XIII. Annexe n° 3 Réponses au courrier de la MRAe – Volet de biodiversité

Réponses au courrier de la MRAe suite au dépôt du dossier du projet éolien des Cerisiers sur la commune de Colonfay (02) – Volet milieux naturels

Suite au retour de l'Avis de la Mission Régionale d'Autorité Environnementale (MRAe) sur le projet de parc éolien de la société « Parc éolien des Cerisiers » sur la commune de Colonfay (02) (avis n°MRAe 2022-6590) du 18 novembre 2022, le présent document apporte les réponses concernant l'étude écologique suite à la réception de cet avis.

Figure 1 : Superposition de la variante 1 avec les enjeux chiroptérologiques lors des transits printaniers et la période de mise-bas (éoliennes à 180 m de hauteur)

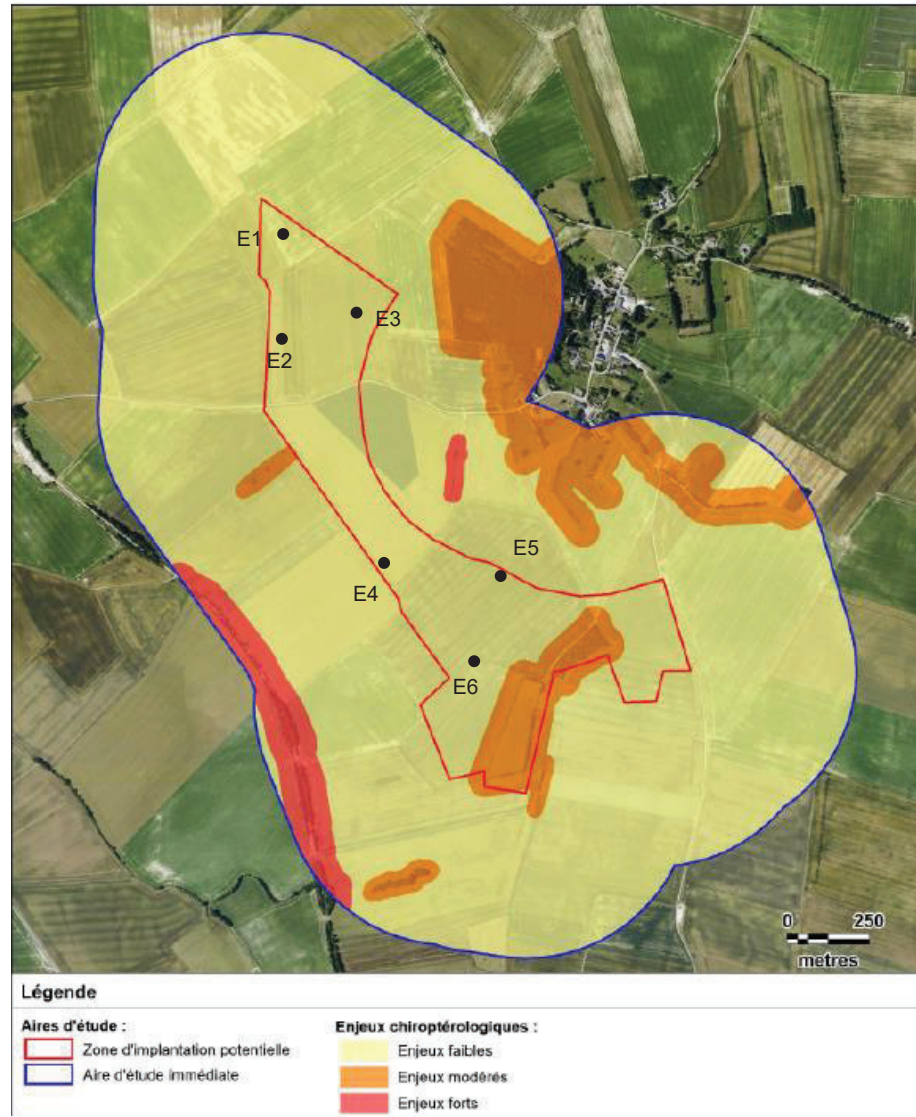
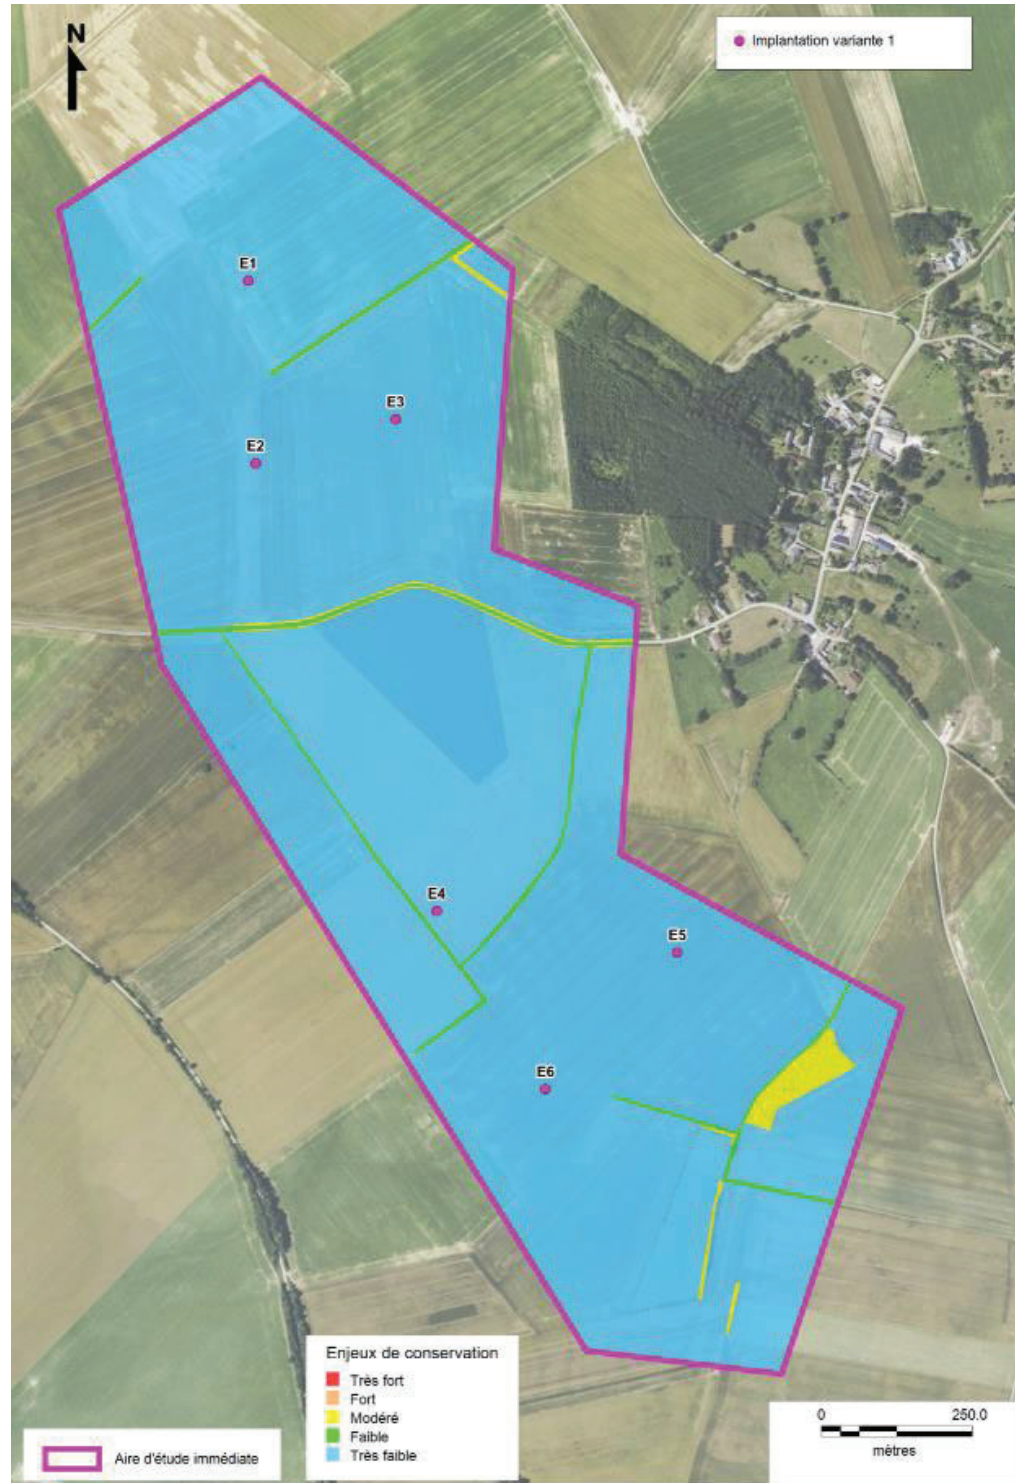
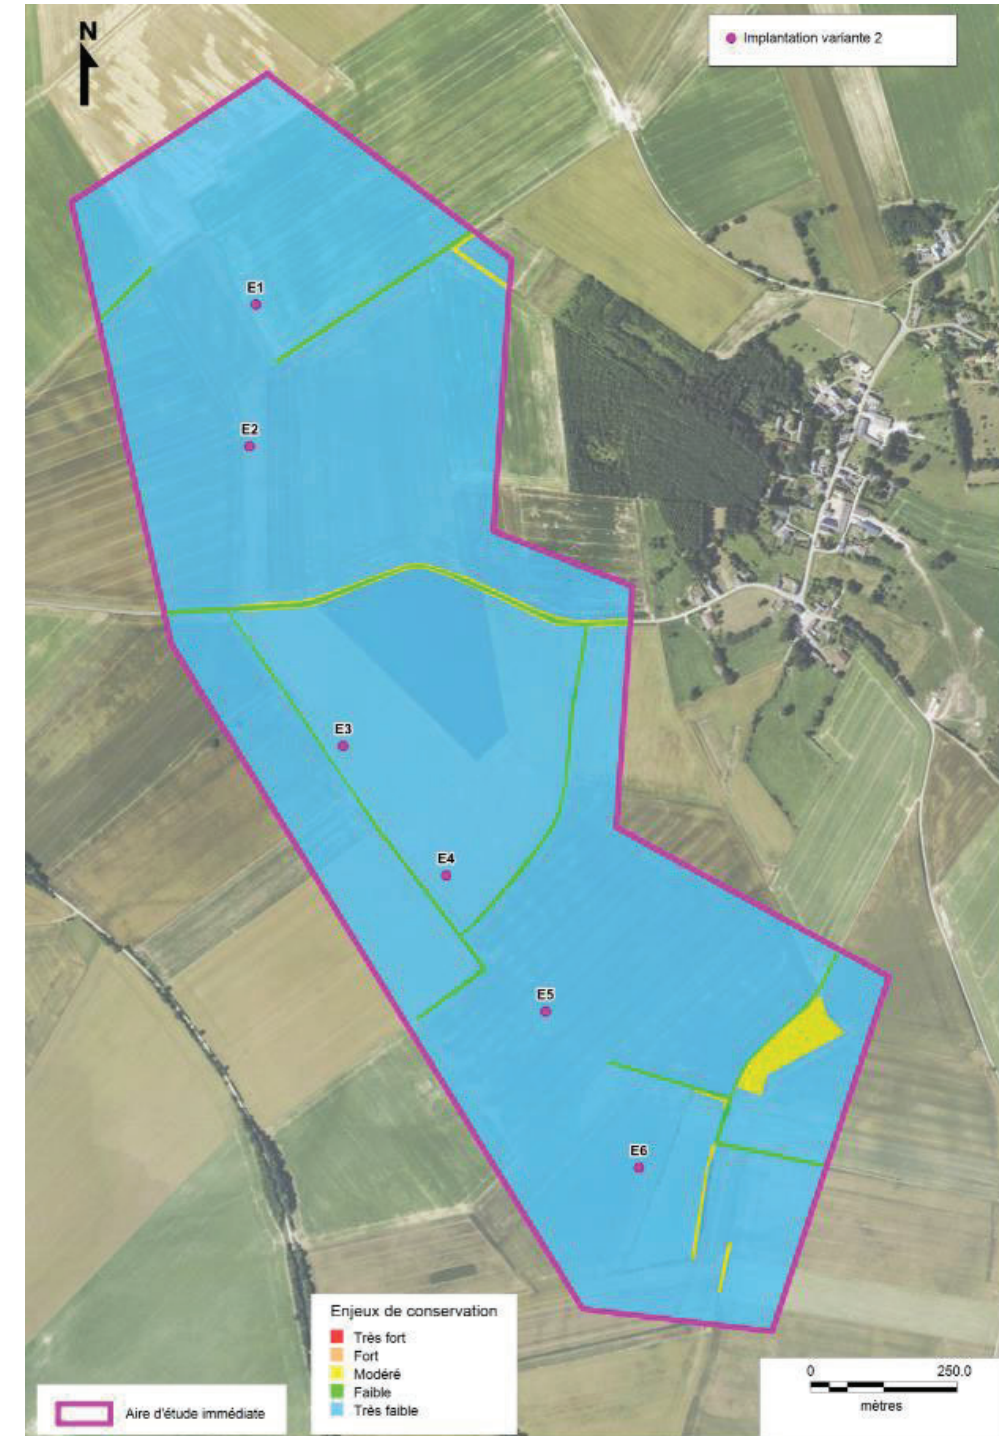
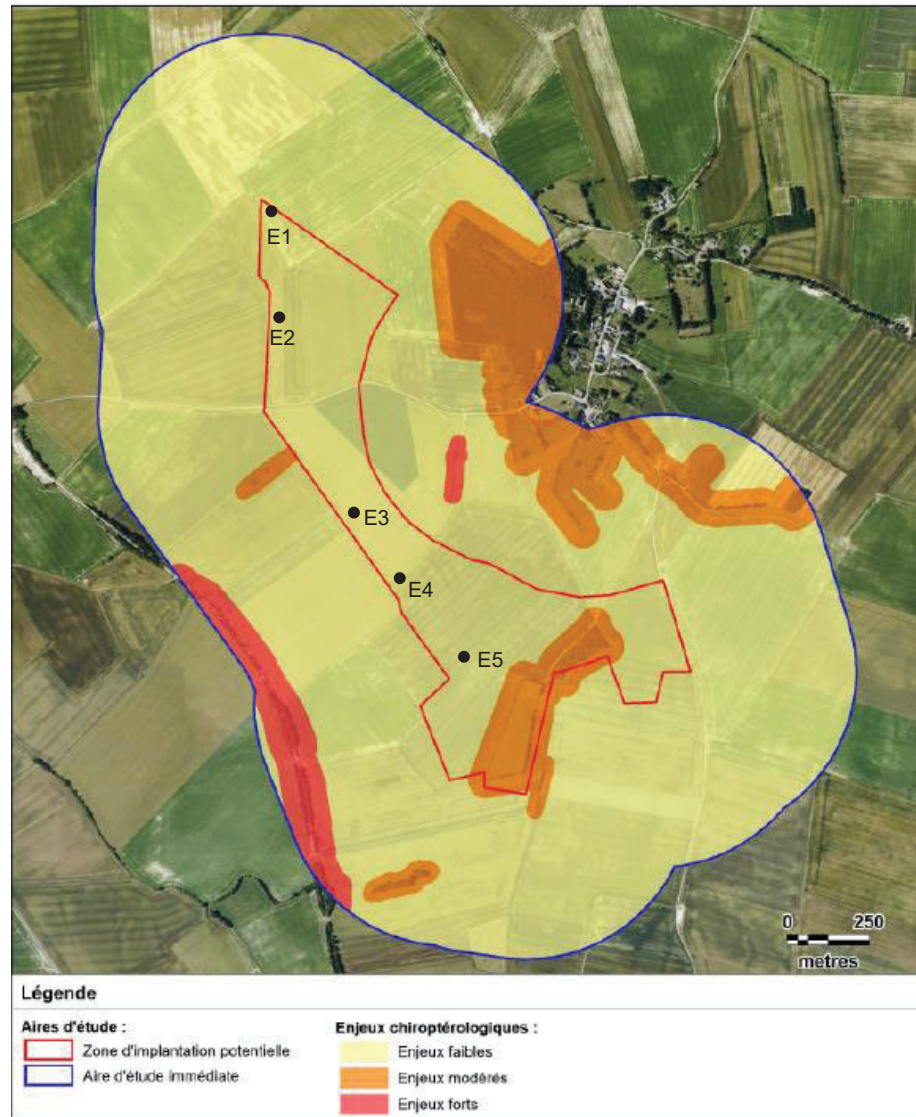
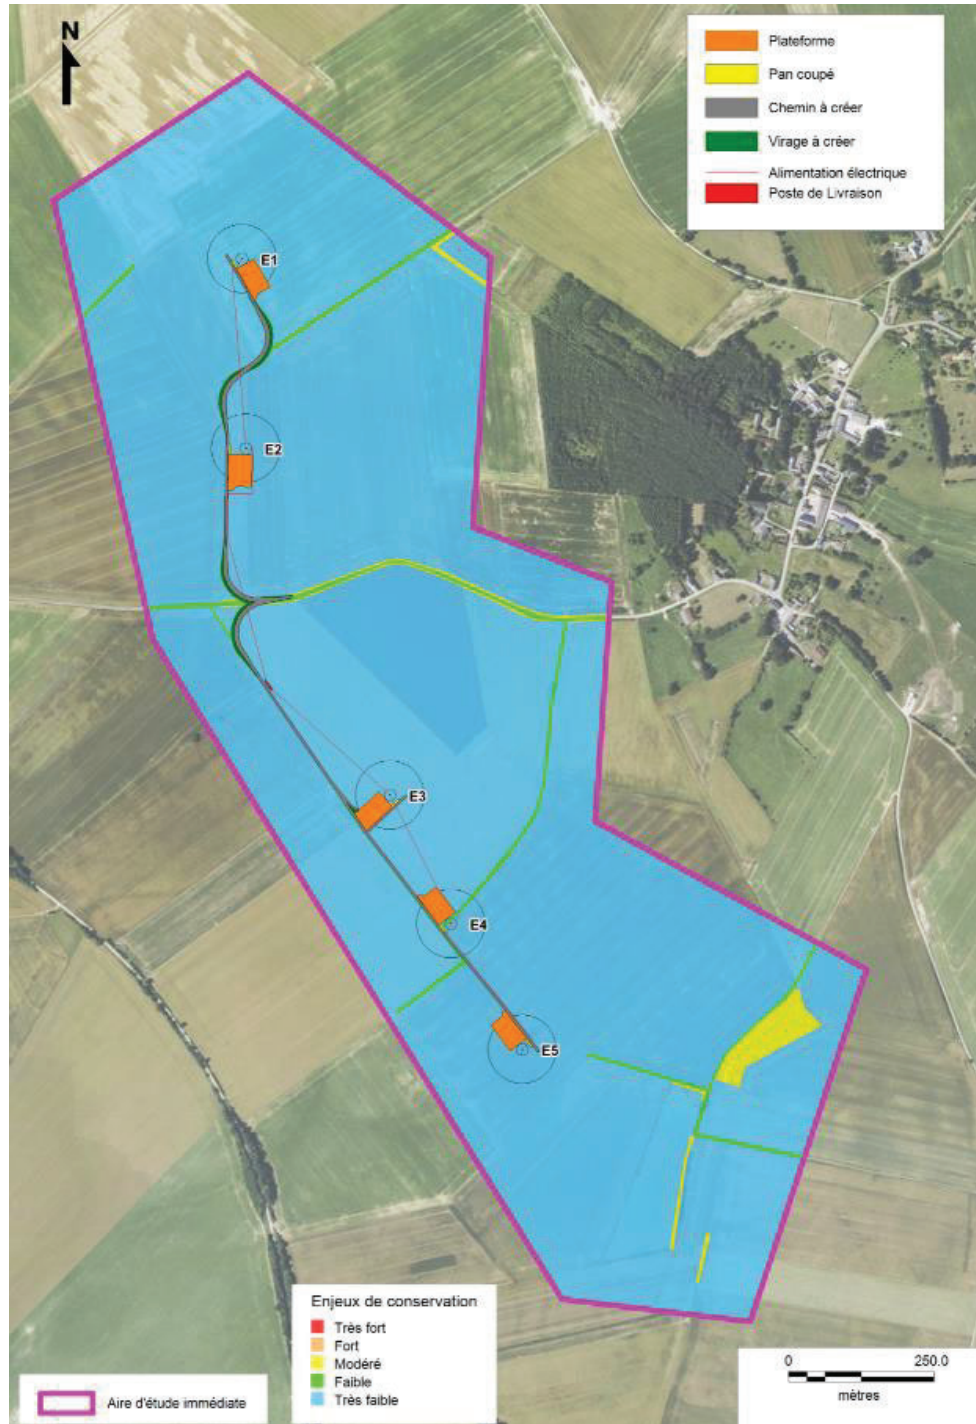
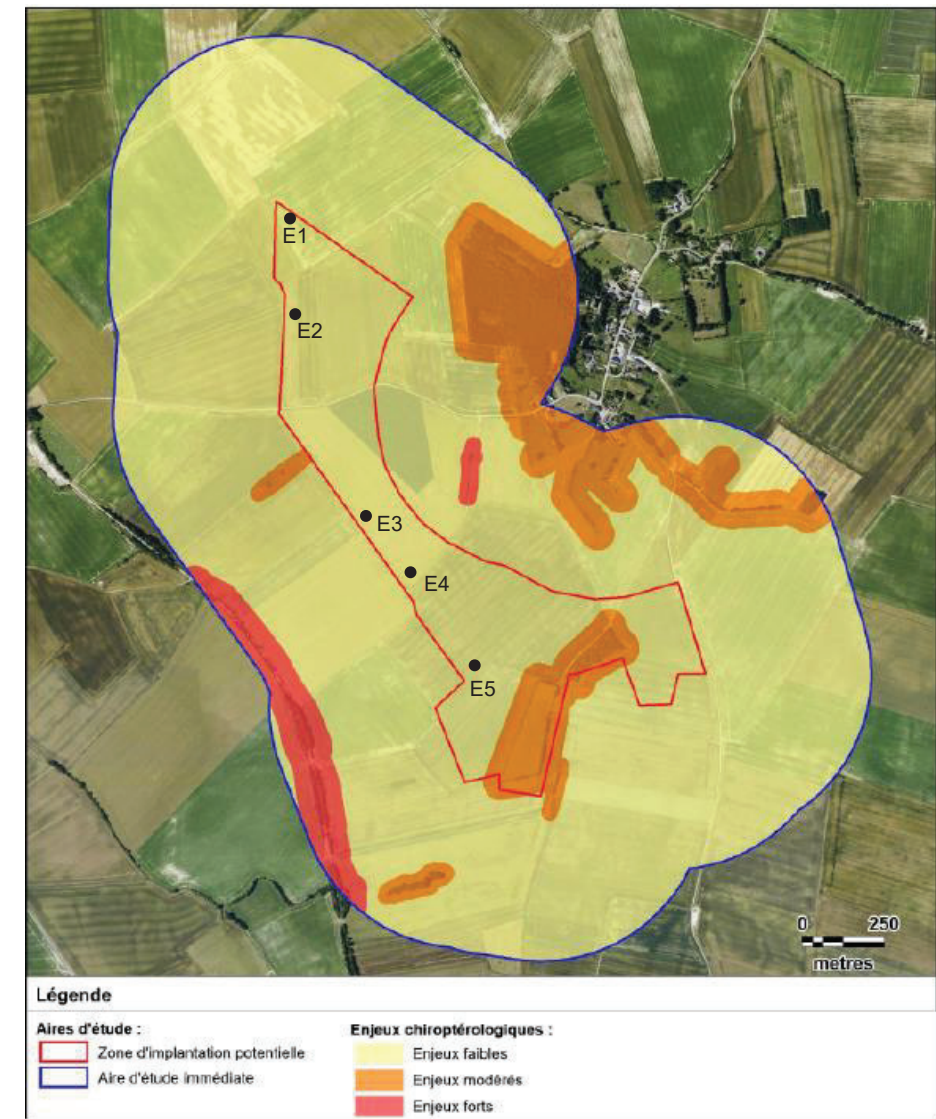
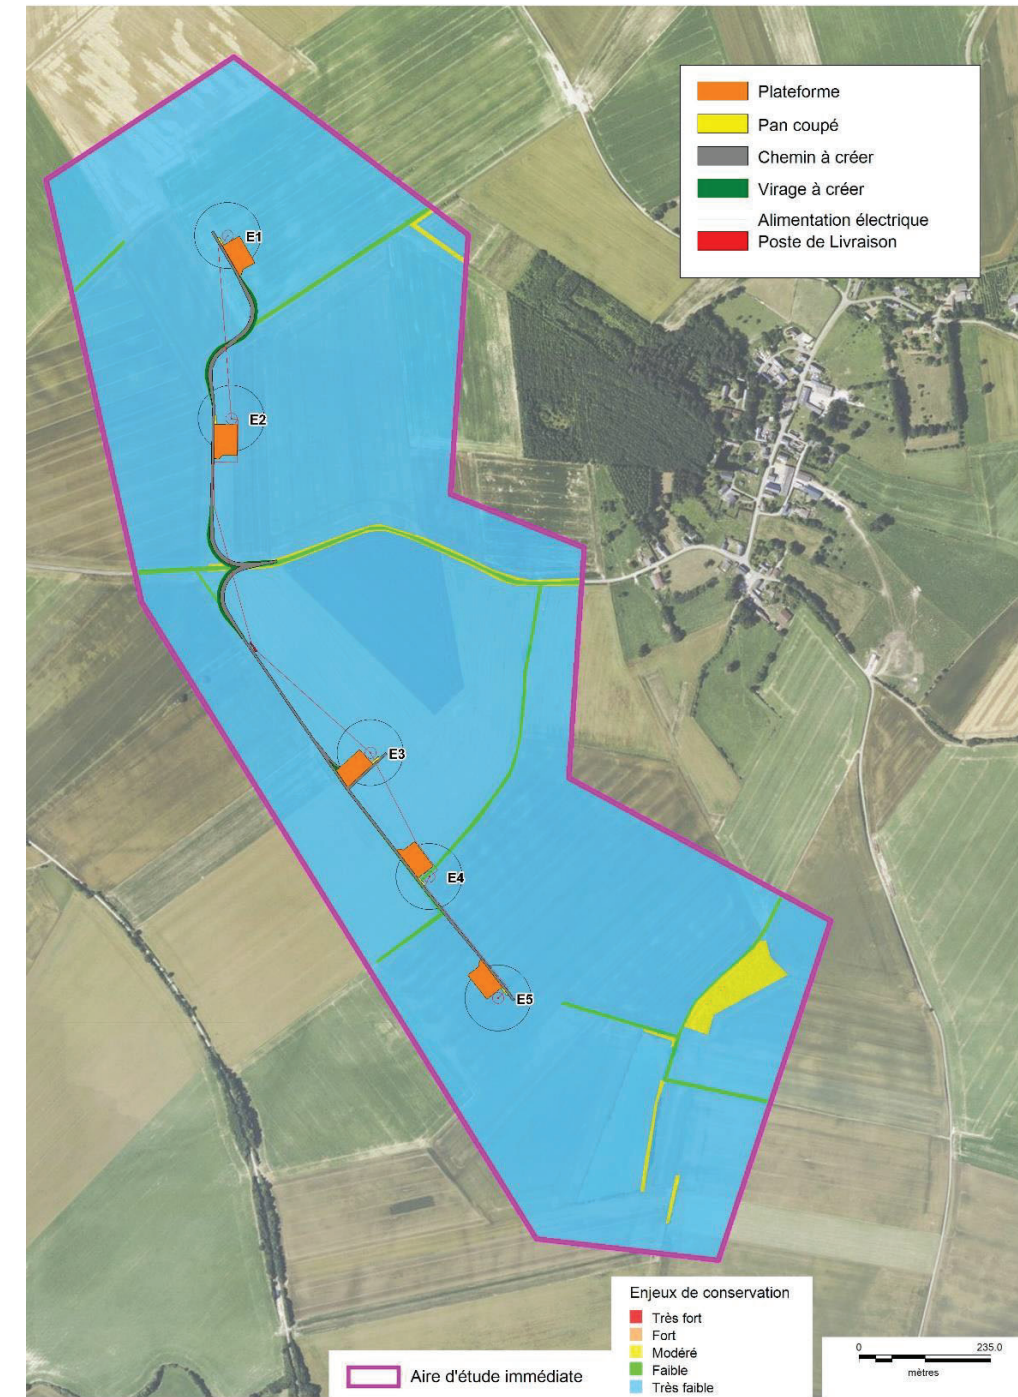
Au regard des impacts résiduels très forts du projet sur l'environnement, et notamment sur les espèces de chauves-souris (Noctules commune et de Leisler, Sérotine commune), d'oiseaux (notamment les rapaces), le patrimoine mémoriel et les monuments historiques, la saturation visuelle par encerclement, et les effets cumulés avec le parc voisin d'Arc-en-Thiérache, l'autorité environnementale recommande de compléter l'étude de variantes présentant moins d'impacts environnementaux et par celles de l'implantation du projet sur des sites présentant moins d'enjeux environnementaux.

Les figures suivantes représentent l'implantation des différentes variantes en fonction des enjeux environnementaux.

La variante finale (variante 4) du projet est le scénario le moins impactant pour le milieu naturel, étant donné qu'elle sera localisée au sein de parcelles cultivées, composée de moins d'éoliennes (5 au lieu de 6 initialement), d'une hauteur réduite (150 mètres à la place de 180 mètres initialement) et s'éloigne des éléments boisés sur la commune de Colonfay (à l'est du projet).

Figure 13 : Parc éolien Arc-en-Thiérache (Source : ENVOL)

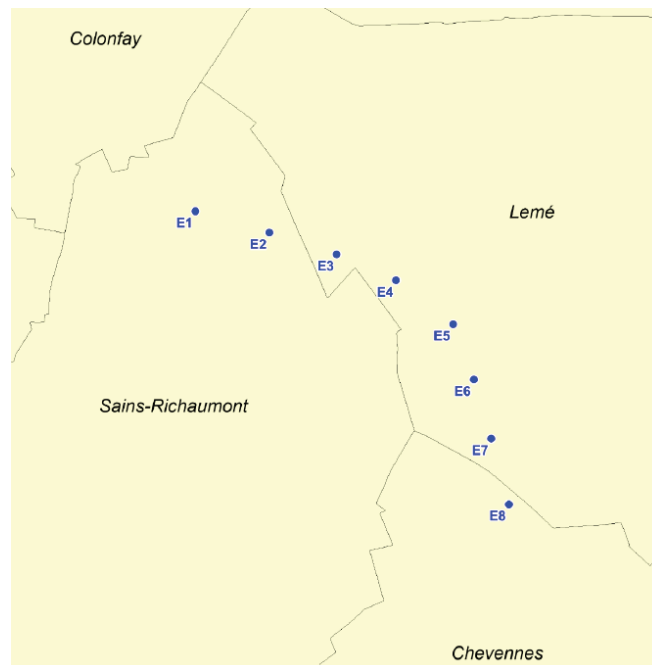
L'autorité environnementale recommande de compléter l'étude d'impact avec l'analyse des suivis environnementaux après implantation du parc voisin d'Arc-en-Thiérache.

Suite aux résultats du suivi post-implantation mené en 2020 publiés durant l'été 2021, un bridage des éoliennes a été mis en place dès le mois de septembre 2021. L'étude d'ENVOL (octobre 2021) rend donc état de la mortalité constatée de mai à septembre 2021, les éoliennes n'ayant été régulées que pour 1 mois de prospection.

Le parc éolien Arc-en-Thiérache est situé sur les communes de Chevennes, Lemé et Sains-Richaumont et a été mis en service en 2019. Il est constitué de 8 éoliennes. Les aérogénérateurs Gamesa se caractérisent par une hauteur de nacelle de 90 mètres, un diamètre de pale de 82 mètres
